Indesit Company

Modèle:
WITL100FR

Code commercial:
33918

Notices

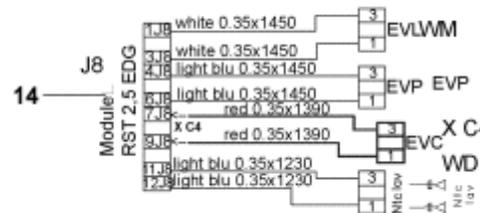
The new wiring when fitted, must be securely attached to the machine wiring with insulating tape. **Matr. 61116.0001**

n1040345: Remplacement bouton d'ouverture panier TL EVOII.

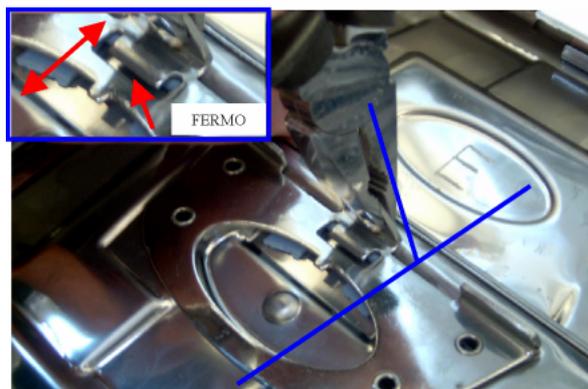
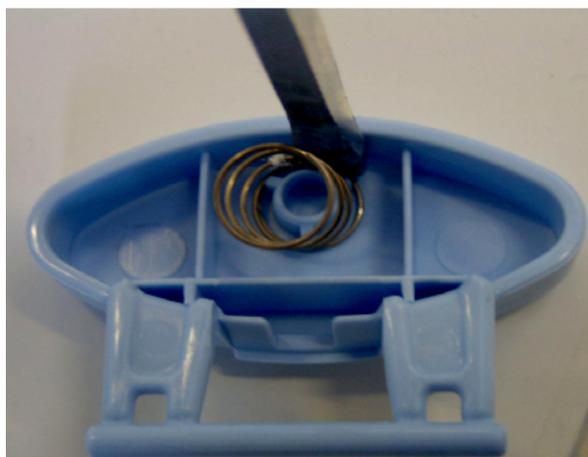
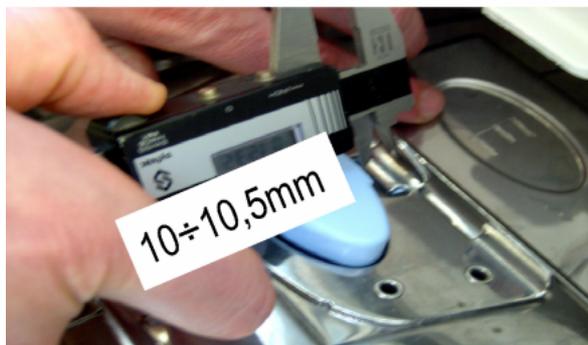
Matériel nécessaire : pince, tournevis, calibre, ressort code Sat 114989, bouton code Sat 114990.

- 1) tournez la pointe central du crochet dans le sens indiqué (FIG.1) ;
- 2) portez la pointe à la verticale et vérifiez que le bouton cassé se dégage de la butée du crochet afin de pouvoir sortir (FIG.2) ;

- 3) enlevez la partie restante du bouton à l'aide d'un tournevis, en prenant soin de ne pas érafler les portes (FIG.3) ;
- 4) prémontez le ressort sur le bouton (FIG.4) ;

- 5) enfiler le bouton entre le crochet et la porte (FIG.5) ;
- 6) mettez le bouton en position et positionnez le ressort dans son logement dans la porte (FIG.6) ;

- 7) tournez la pointe centrale du crochet dans le sens indiqué pour le reporter dans la position initiale (FIG.7) ;
- 8) vérifiez la cote entre le bouton et le crochet (FIG.8) ;

- 9) vérifiez le fonctionnement du bouton à l'ouverture et à la fermeture des portes (une mauvaise inclinaison du crochet peut provoquer des ouvertures incertaines des portes) (FIG.9).

N1040404FIG1

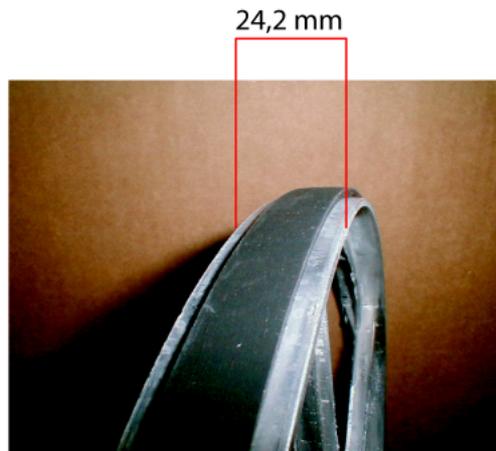
n1040404: MONTAGE D'UNE NOUVELLE POULIE

A partir du n° de série 51202.0001, la piste de la poulie a été élargie et passe de 21,2mm à 24,2mm (voir figure N1040404FIG1).

Nouvelle pièce (à partir du n° de série 51202.0001)

C00142832 - POULIE D280 piste de 24,2 mm

Ancienne pièce (n° de série antérieur à 51202.0001)

C00083912 - POULIE D280 piste de 21,2 mm

La nouvelle poulie peut également être utilisée sur les versions avant modification des modèles concernés par cette notice.
